インバータスピードコントローラSC-Aシリーズ部品変更のお知らせ

発行 日付	2010年3月	件 名 インバータスピードコントローラSC-Aシリーズ 部品変更のお知らせ	三菱電機株式会社名古屋製作所 〒461-8670 名古屋市東区矢田南5-1-14 TEL (052) 721-2111大代表
----------	---------	------------------------------------------------	----------------------------------------------------------------------

例) SC-A2400U

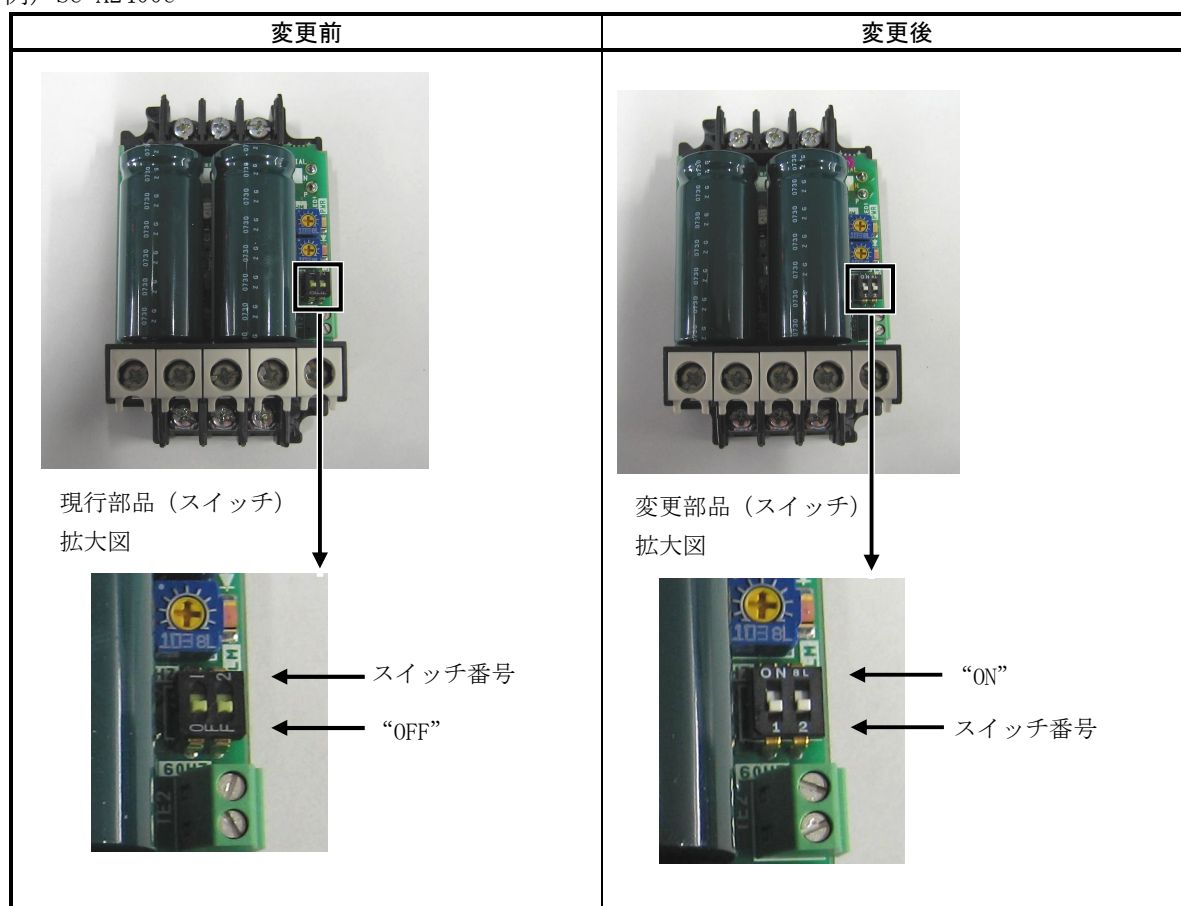
スイッチを変更します。

- ・部品外形が0.05mm～0.2mm大きくなります。
- ・印字内容を変更します。（“OFF” とスイッチ番号から “ON” とスイッチ番号になります。）
- ・スイッチ稼動部の色を黄緑色から白色に変更します。

※スイッチON/OFF位置は変わりません。
